Rosario, 20 de abril de 2026

Licitación Pública 04/2026**“AMPLIACION UNIDAD PENITENCIARIA N° 12, ROSARIO. CONSTRUCCION DE UN MODULO PENITENCIARIO E INFRAESTRUCTURA”****CIRCULAR N°2 - CON CONSULTA**

Encuentro entre tabiques de HCCA no portantes y un muro portante

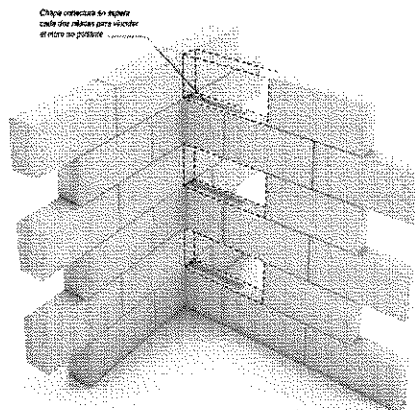
Respuesta N° 3:

En el encuentro entre un muro portante y un tabique no portante, no se realiza traba, se los vincula mediante chapas conectoras cada 50 cm que se bajan en espera en el muro portante. Los tabiques se pegarán con Mortero Adhesivo a un muro portante.
